PRÉFET DU RHÔNE

Réf : Porter-à-connaissance pour les projets T6Nord, T9, T10 du SYTRAL – 6 juillet 2021

Objet : Complément au porter-à-connaissance pour les projets T6Nord, T9, T10 portés par le syndicat mixte des transports pour le Rhône et l'agglomération lyonnaise (SYTRAL) daté du 6 juillet 2021

Figure 1: Tracé du projet T10 et porter-à-connaissance « infrastructures de transport de matières dangereuses » du Port de Lyon Édouard Herriot établi en 2018 et modifié en juin 2019

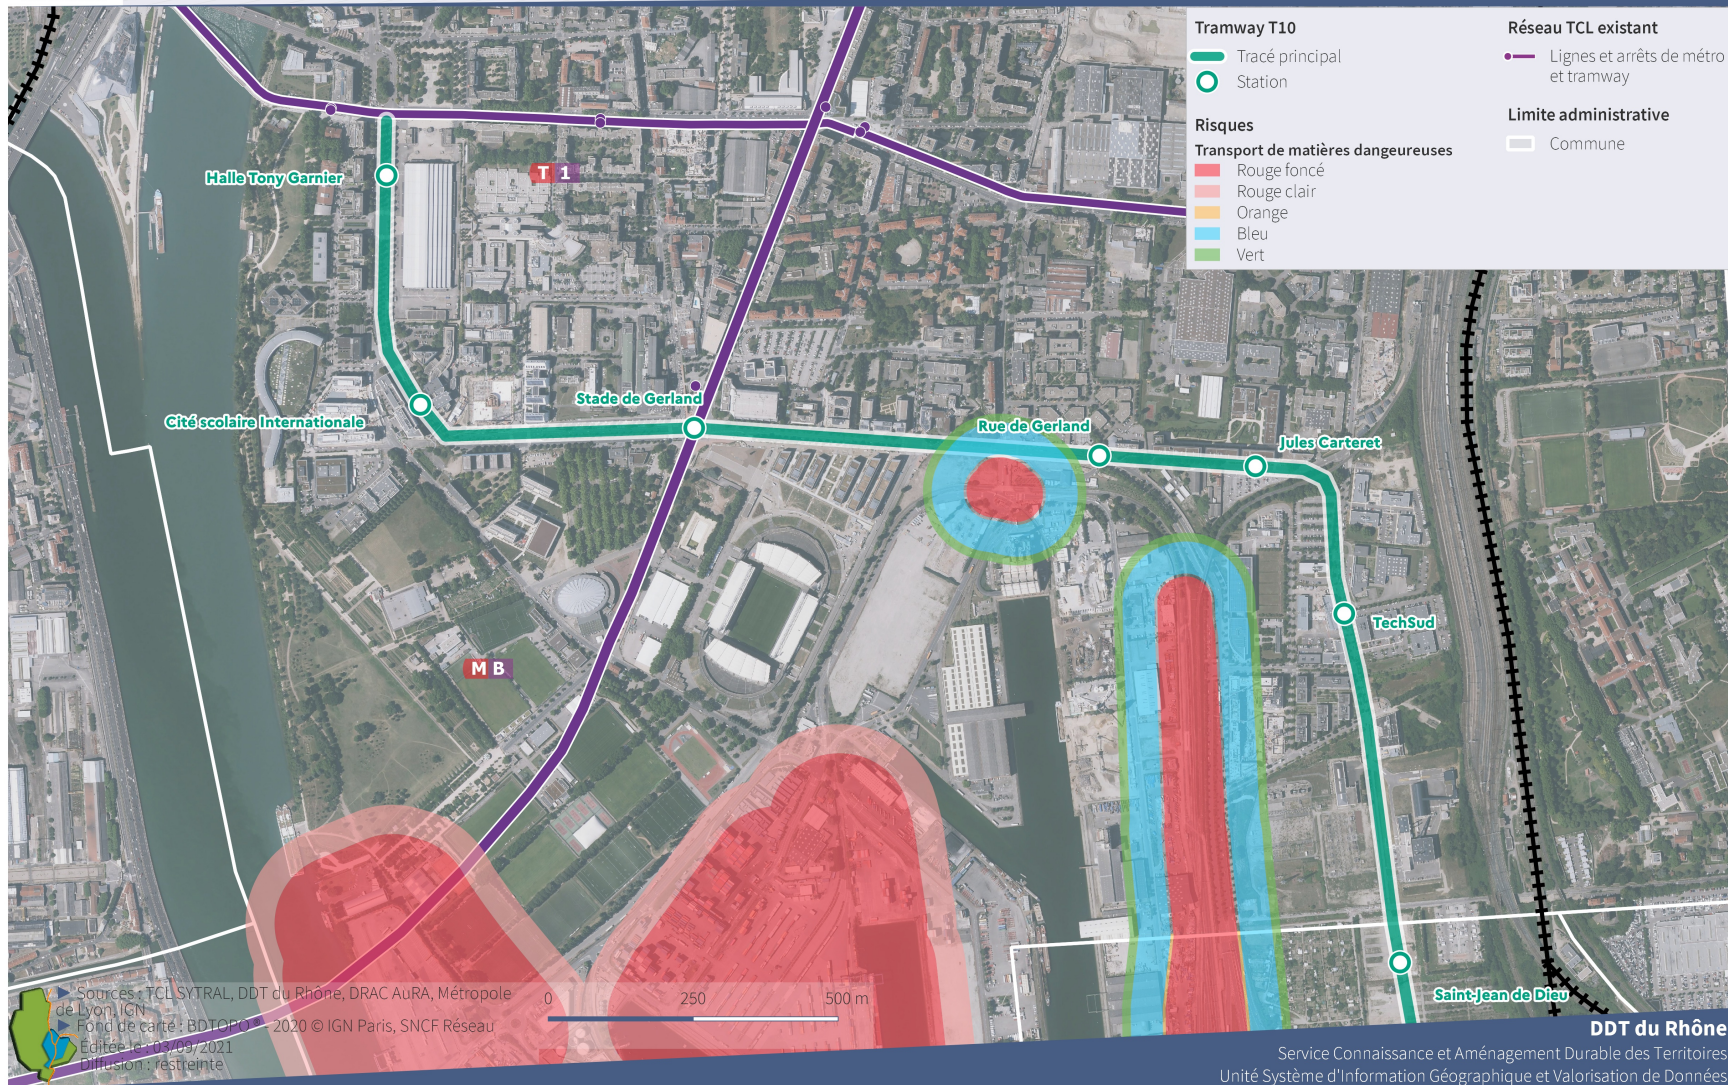
Le tracé proposé par le syndicat mixte des transports pour le Rhône et l'agglomération lyonnaise (SYTRAL) traverse le périmètre du porter-à-connaissance « infrastructures de transport de matières dangereuses » du Port de Lyon Édouard Herriot établi en 2018 et modifié en juin 2019 (voir figure 1, ci-après).

Le tracé intersecte un secteur de risques du porter-à-connaissance boulevard Tony Garnier au niveau de la rue de Gerland. Le tracé proposé traverse les zones bleue et verte de ce secteur du porter-à-connaissance et le dossier précise qu'une station est envisagée en zone rouge foncé.

Le passage du tracé du tramway en secteurs vert et bleu est envisageable. Tout comme pour le plan de prévention des risques technologiques, l'étude d'impact devrait cependant montrer

qu'il n'existe pas d'alternative crédible en dehors des zones de risques ainsi que les scénarios envisagés pour s'écarter au plus de l'enveloppe rouge foncé du porter-à-connaissance. Pour mémoire dans cette zone rouge foncé du porter-à-connaissance, le principe est l'interdiction de tout projet à l'exception des projets directement en lien avec l'infrastructure de transport de matière dangereuse à l'origine du risque.

D'après le dossier de demande de cadrage préalable à l'étude d'impact transmis en août 2021 par le syndicat mixte des transports pour le Rhône et l'agglomération lyonnaise (SYTRAL) au Préfet, une station est envisagée dans le projet en zone rouge foncé du porter-à-connaissance (la position de la station sur les tracés connus par la DDT est toutefois hors zone rouge). Quoiqu'il en soit, suivant le principe de la zone expliqué ci-dessus, le projet de station en zone rouge foncé n'est pas autorisé. L'étude d'impact pourra décrire les différents scénarios étudiés pour montrer les choix qui ont guidé à la localisation de la station. Du fait de l'interdiction de réalisation de la station en zone rouge, l'étude d'impact pourra aider à retenir une solution alternative, si possible totalement hors du secteur du porter-à-connaissance.

Ce boulevard classé route à grande circulation, se prolonge au nord par l'avenue Tony Garnier sur laquelle s'inscrit le projet de tramway. Le boulevard Chambaud de Labruyère jouxte les voies ferrées du port Édouard Herriot. Le porter-à-connaissance indique que le boulevard Chambaud de Labruyère est classé en zone rouge foncé. L'étude d'impact devra décrire les scénarios de trafic liés à l'insertion du tramway avenue Tony Garnier et identifier spécifiquement les congestions potentielles induites par le projet sur le boulevard Chambaud de Labruyère. L'étude d'impact identifiera également les différentes mesures envisagées pour éviter la congestion et les remontées de files potentielles sur le boulevard générées par le projet de tramway. L'étude pourra identifier le report modal induit par le tramway (ainsi que les projets connexes comme les voies cyclables) et son impact sur la circulation routière de l'ensemble du secteur. L'aggravation de ces congestions en zone rouge du porter-à-connaissance n'est pas compatible avec les phénomènes dangereux en présence sur ce secteur (surpression et thermique).
